SI 2127
Solo per personale esperto!
1/2

SERVICE INFORMATION

CABO ADAPTADOR 4.07360.53.0

**PARA SUBSTITUIR AS VERSÕES ANTERIORES
POR SENSORES DE CONTRAPRESSÃO DE GASES DE ESCAPE ATUAIS**

Medida de conversão

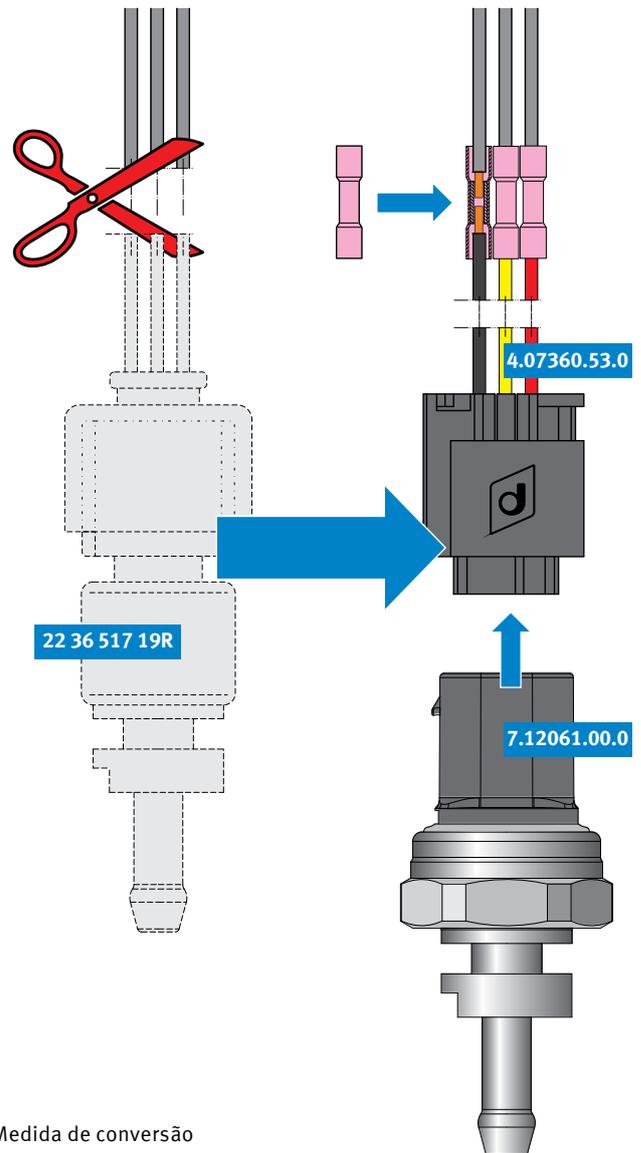
- Cortar o sensor antigo 223651719R junto ao plugue antigo.
- Conectar o cabo adaptador 4.07360.53.0 com a ajuda dos conectores retráteis. Prestar atenção à ocupação de pinos.
